Objet : Demande d'accès concernant 225 du Progrès à Chertsey, compo-recycle

AVIS DE NON-CONFORMITÉ

**Objet : Gestion des sols contaminés
RITDM – Centre de compostage**

RAPPORT D'INSPECTION

Photo 3. Le drain qui dessert les plates-formes d'entreposage extérieures était colmaté lors de l'inspection.

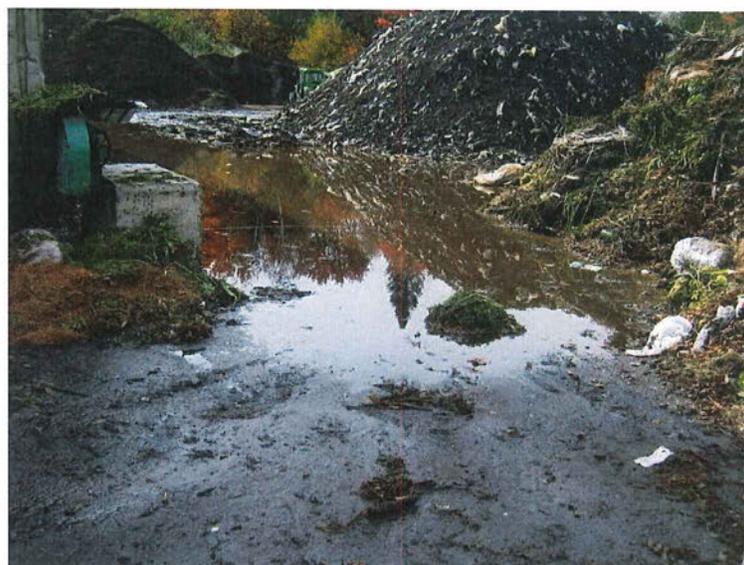
Nous avons également constaté que le drain à proximité des amas de compost était colmaté et que des contenants de peinture étaient entreposés à l'extérieur du conteneur prévu à cet effet.
